Vysvětlení zadávací dokumentace č. 6**Zadavatel:**

SANATORIUM ZÁBŘEH

Užší řízení dle zákona č.134/2016 Sb., o zadávání veřejných zakázek

Výkres č. PP-D/101-02-710

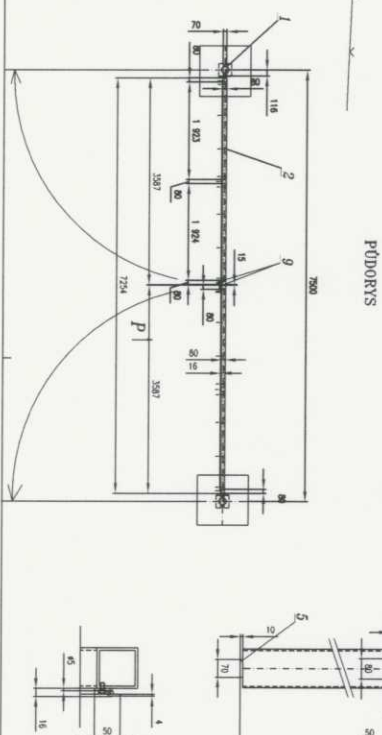
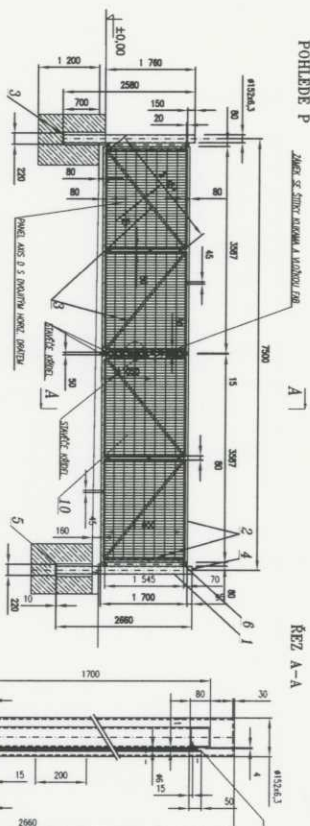
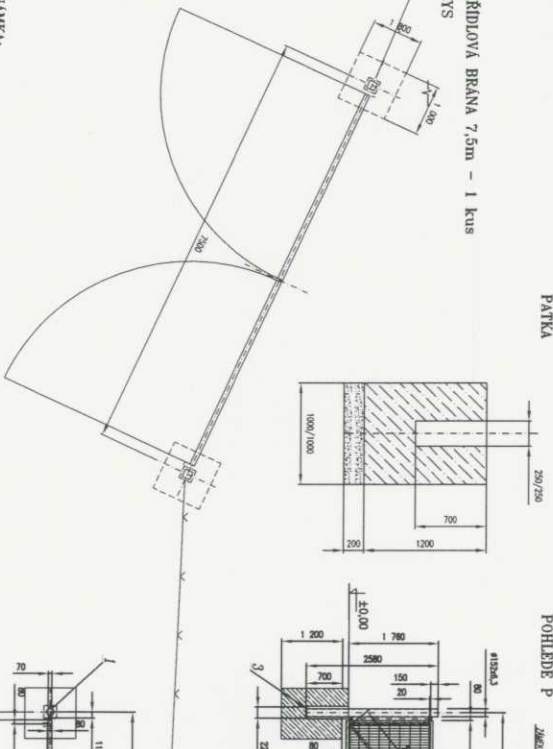
001	911231111	ocelové vjezdová brána dvoukřídla š. 7,5 m	kus	1,00
-----	-----------	--	-----	------

Bez dodané specifikace nelze položku ocenit.

Zadavatel poskytuje nový výkres č. 710, který účastníci použijí pro ocenění položky.
